DODATOK Č. 1
K
ZMLUVE O DIELO Č. 2023/0099

Názov zákazky: Rekonštrukcia cesty č. II/581 Nové Mesto nad Váhom - Myjava - III. etapa

ZMENOVÝ LIST STAVBY

REKONŠTRUKCIA CESTY II/581 NOVÉ MESTO NAD VÁHOM - MYJAVA, III. Etapa

Fotodokumentácia

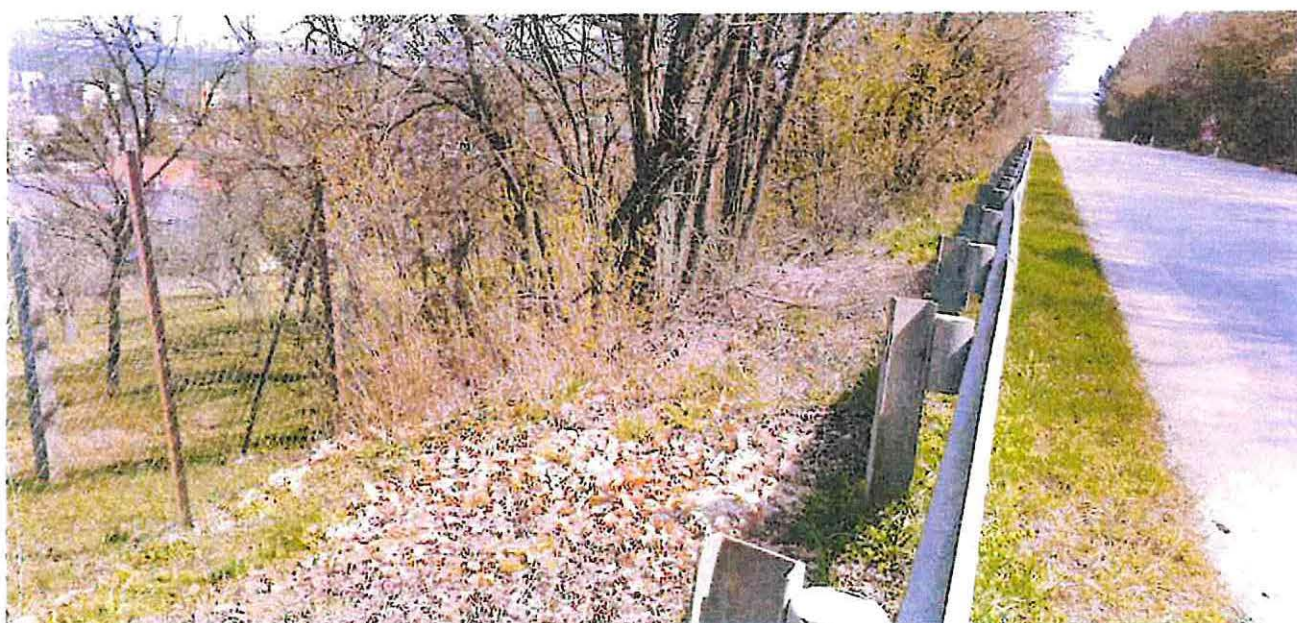
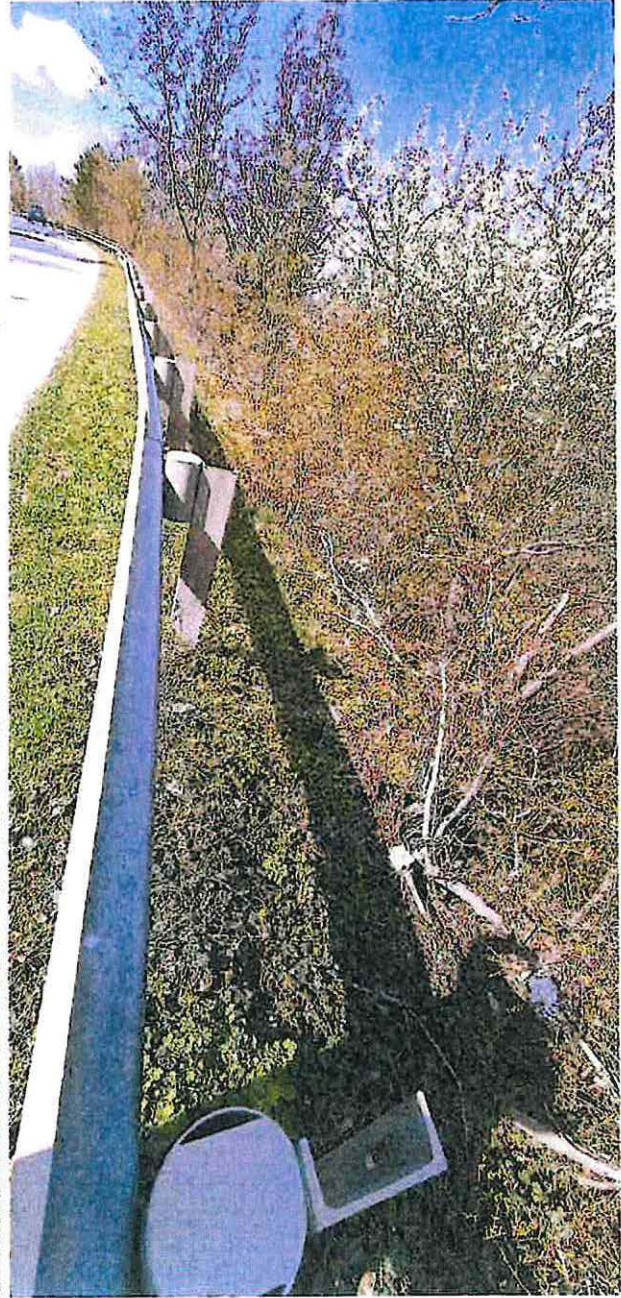
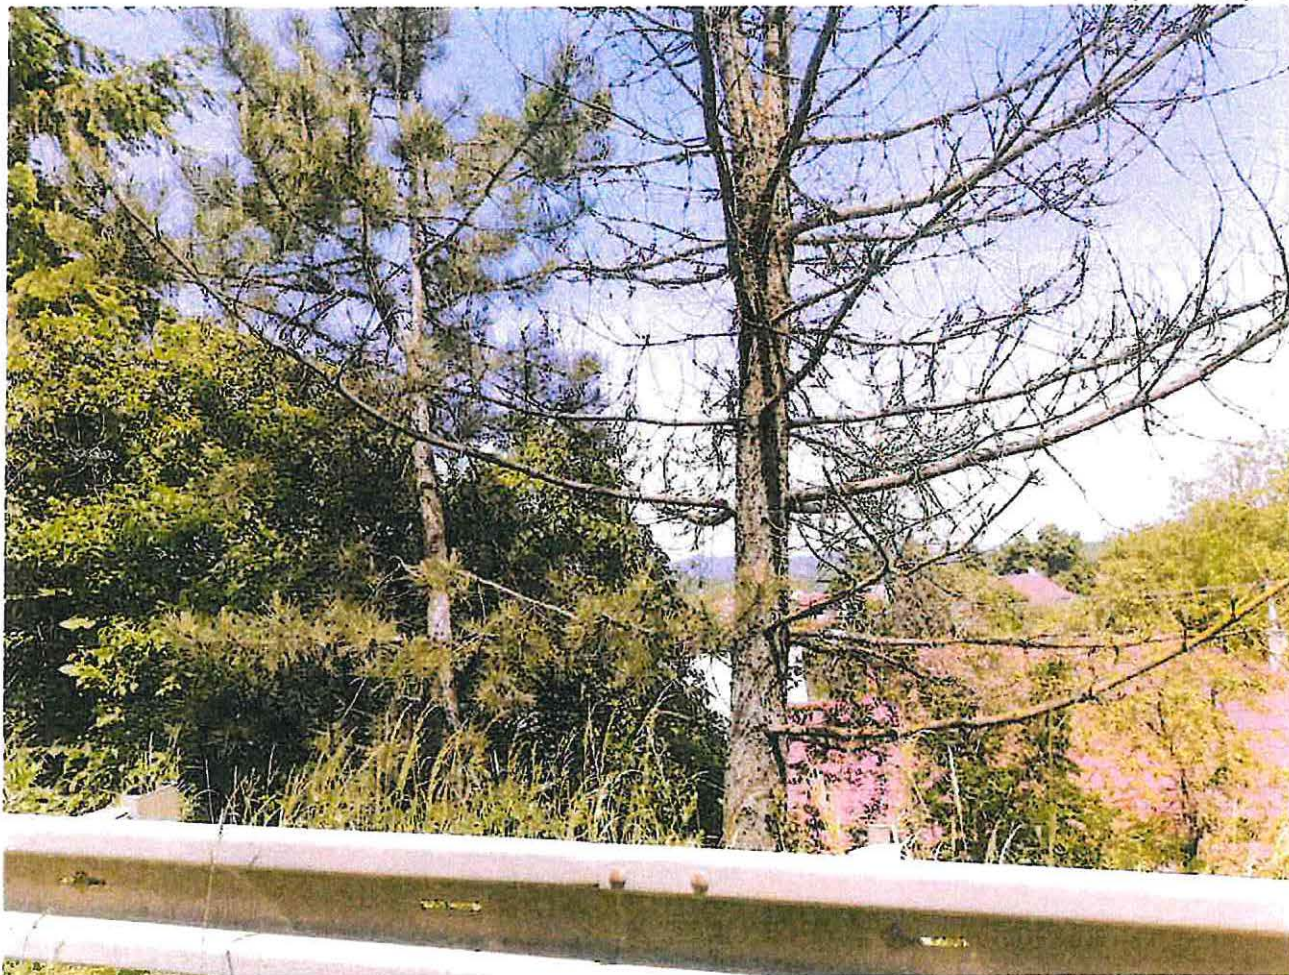
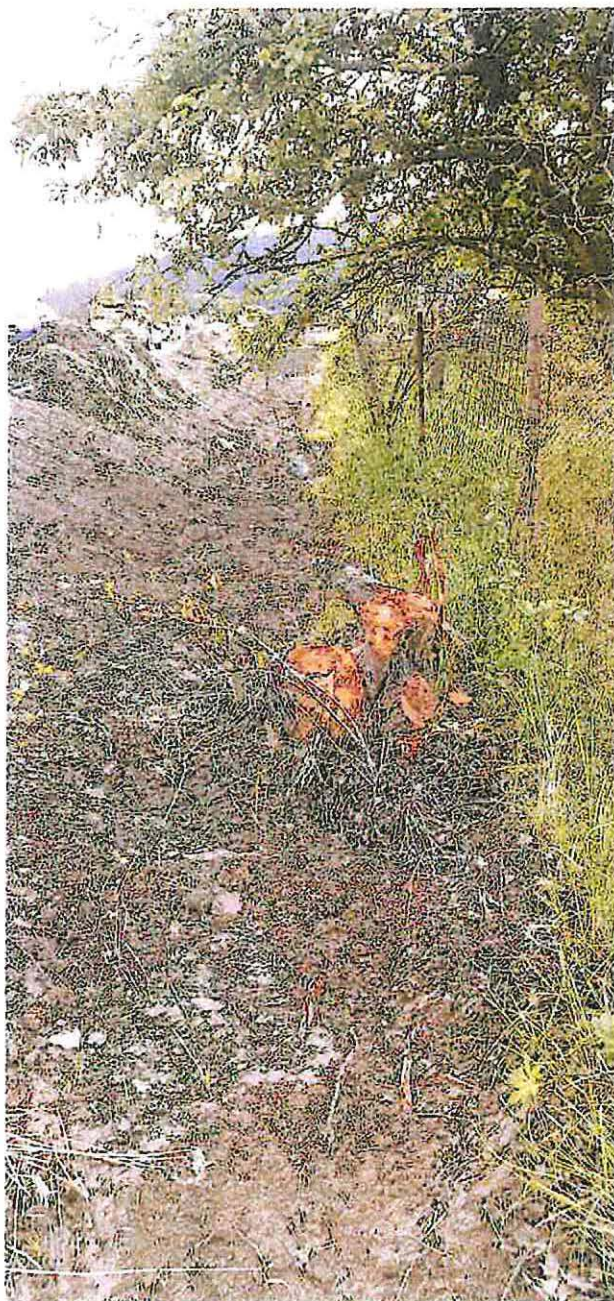
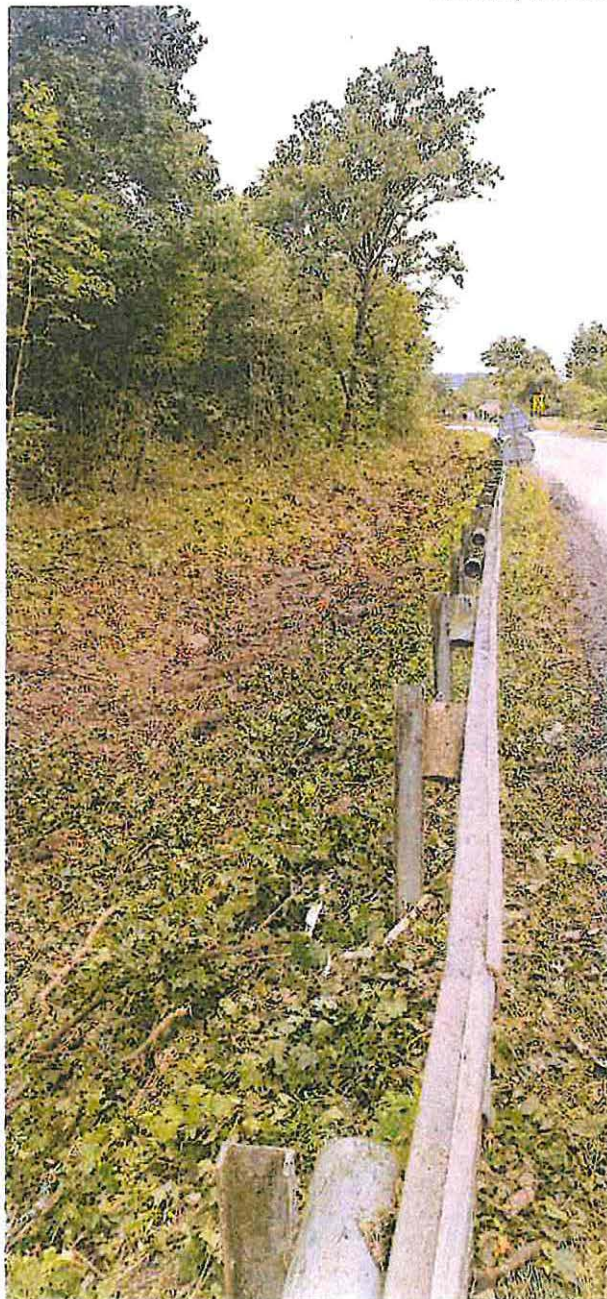
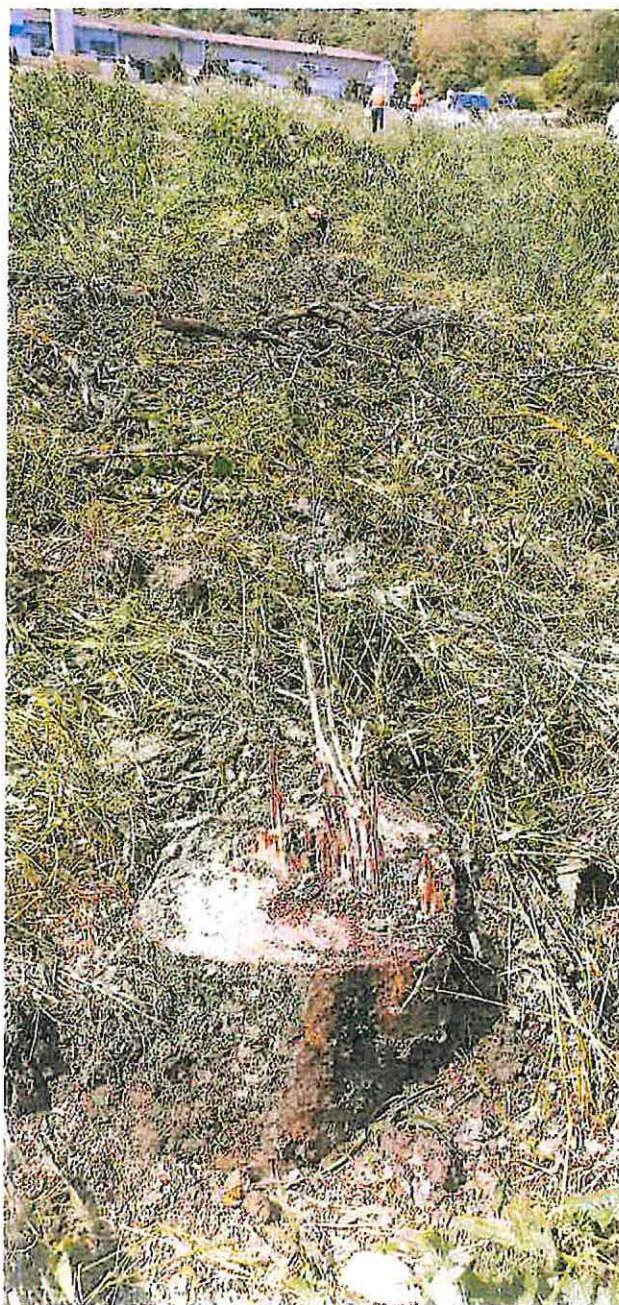
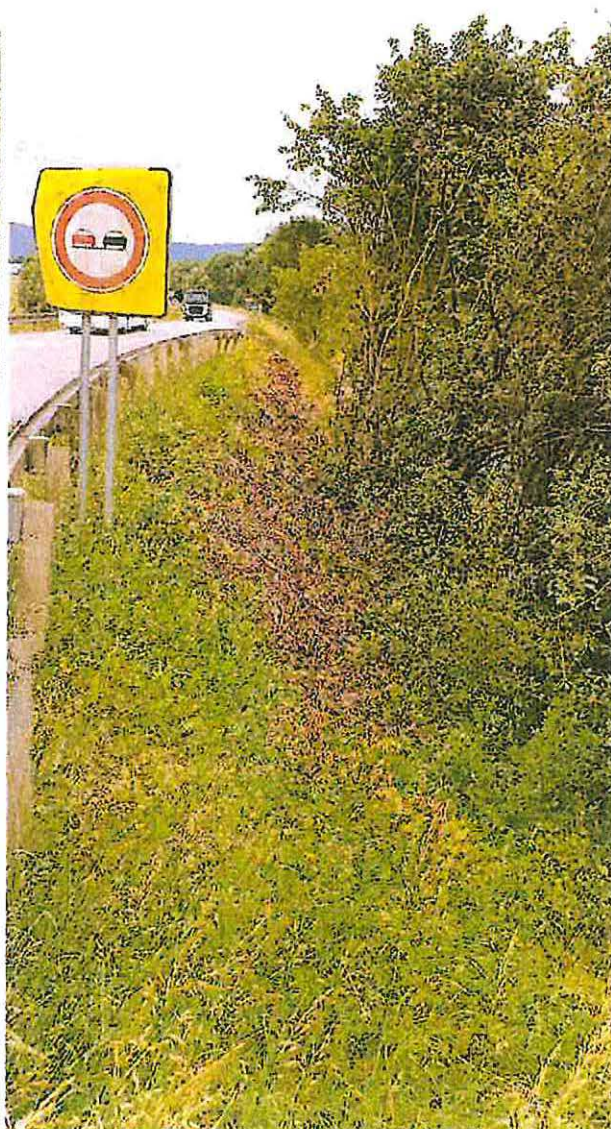
Odstránenie stromov, pňov pozdĺž komunikácie a ich odvoz.

- Na základe zrealizovaného dendrologického prieskumu drevín určených na výrub na území vymedzenom objednávatel'om, bol zistený nesúlad medzi zmluvným množstvom drevín určených k výrubu a množstvom v spracovanej inventarizácii a tiež bol objem prác navýšený na základe požiadavky objednávateľa zrealizovať výrub všetkých drevín a stromov, ktoré tvorili pevnú prekážku ohrozovali bezpečnosť cestnej premávky vo vzdialenosti 5m od okraja vozovky .

- v rámci realizácie je nutné postupne odstraňovať dreviny a kroviny, ktoré znemožňujú stavebné práce na objekte komunikácie.
- Prílohou tohto zmenového listu je aj spracovaný dendrologický prieskum spoločnosťou AWE ATELIER s. r.o., ktorého súčasťou je aj Zoznam všetkých zaznamenaných drevín na vymedzenom území na pomocných cestných pozemkoch okolo vozovky , spracovaná inventarizácia drevín na základe zápisu v stavebnom denníku zo dňa 30.5.2023 spracovaná spoločnosťou HARD FOREST s.r.o a Fotodokumentácia.

Fotodokumentácia

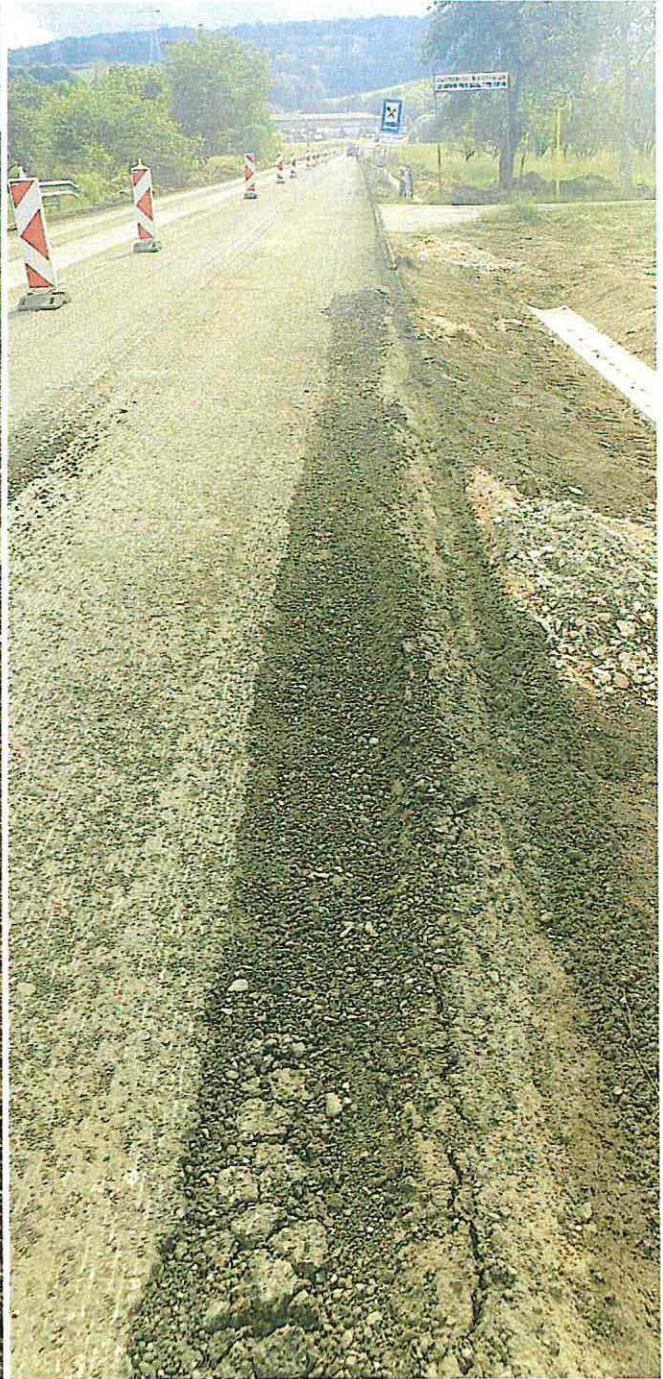
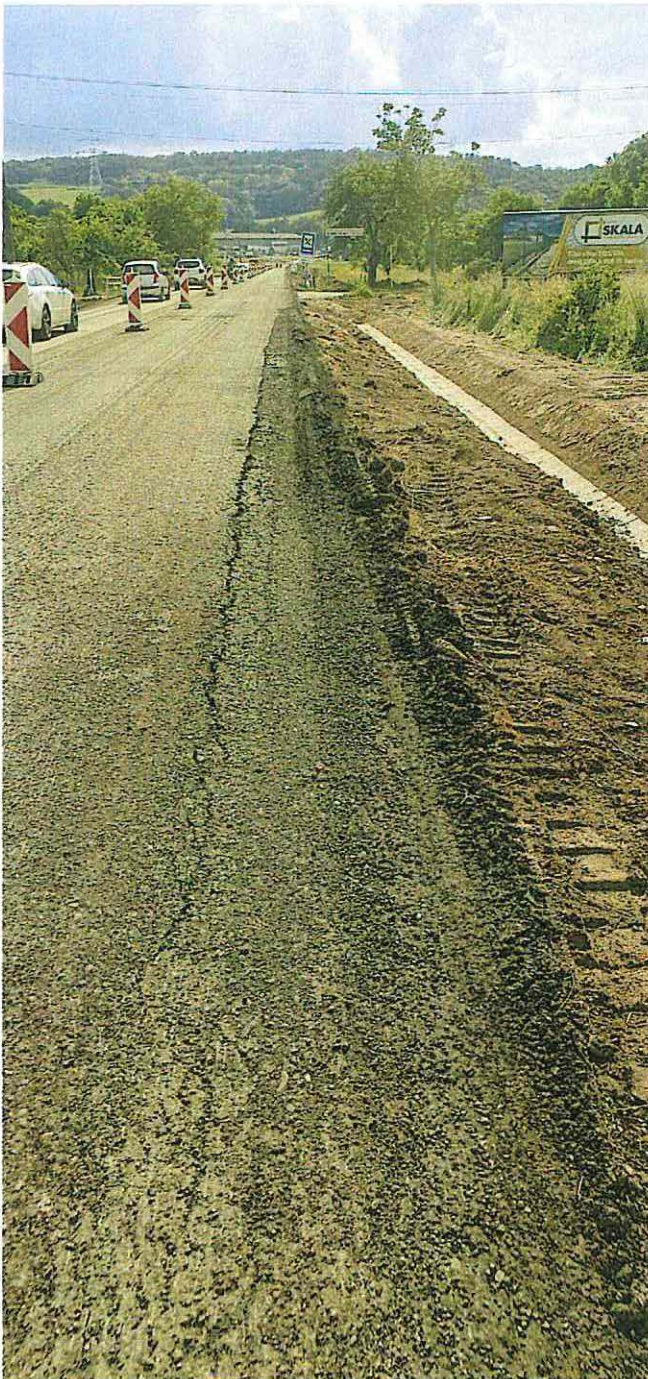
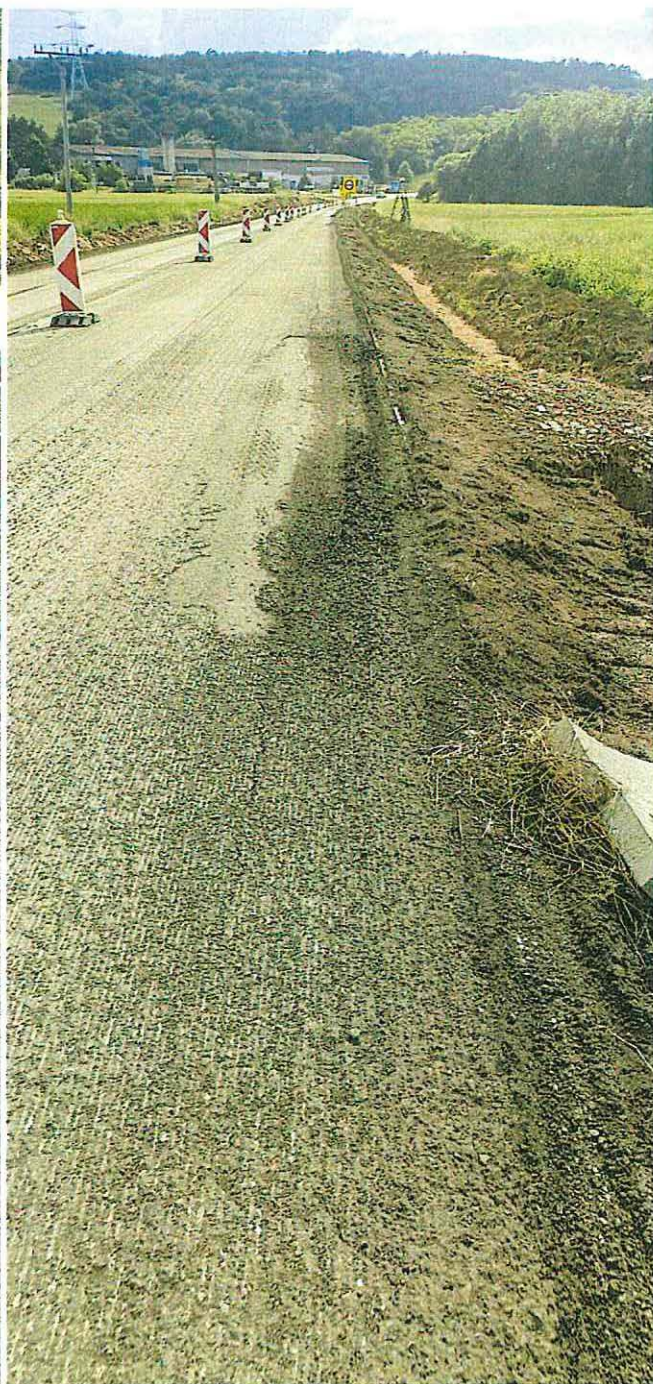
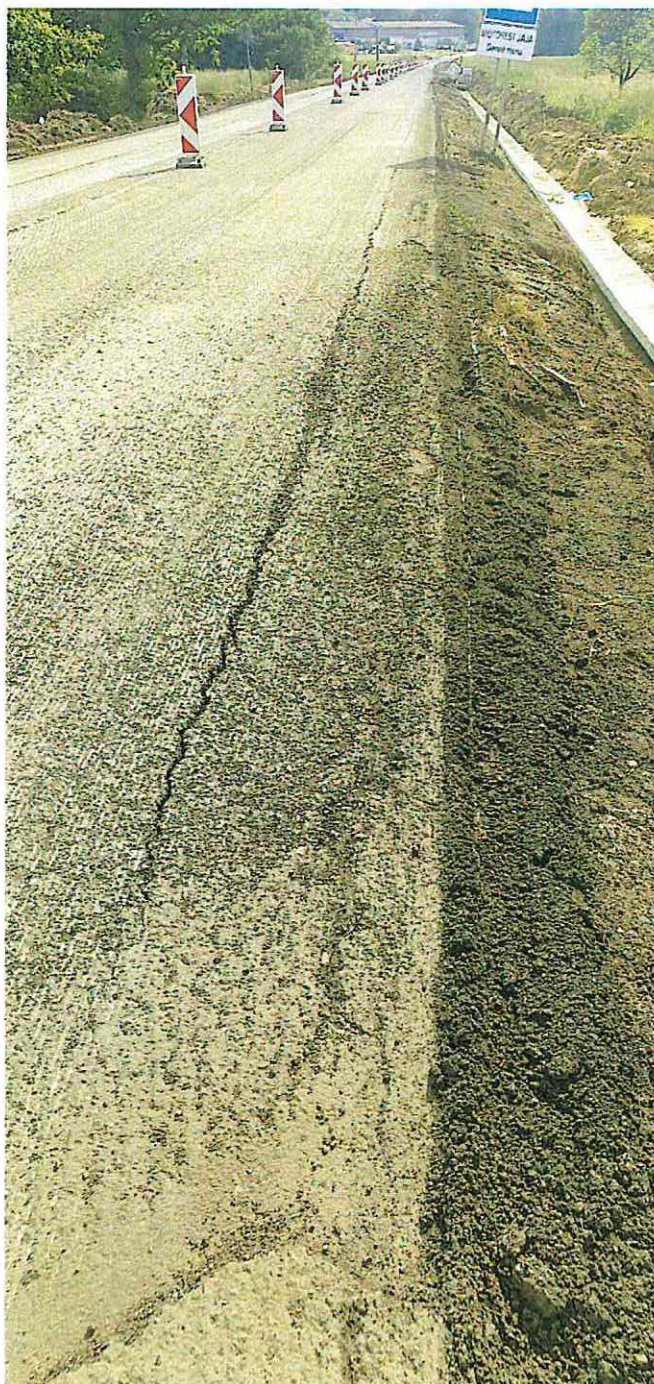
Vylepšenie mechanických vlastností podložia vápnom alebo iným pojivom pod prepadnutou krajnicou a doplnenie konštrukčných vrstiev .

- Po odfrézovaní asfaltových vrstiev (obrus a ložná vrstva) v úseku km 18,275 – 18,950 kde bola projektovaná výmena asfaltových vrstiev typu V2 došlo vplyvom zaťaženia od dopravy k prepadnutiu krajnice vozovky. Po miestnej obhliadke a vykpaní sondy v mieste poškodenej krajnice za účasti zástupcov objednávateľa a SD sa zistilo , že pod krajnicou vozovky v šírke cca 0,8m od okraja chýbajú pod vozovkou konštrukčné vrstvy a okraj vozovky tvorili len asfaltové vrstvy ktoré boli odfrézované.
- Prílohou tohto zmenového listu je aj spracovaný geodetické zameranie a Fotodokumentácia.
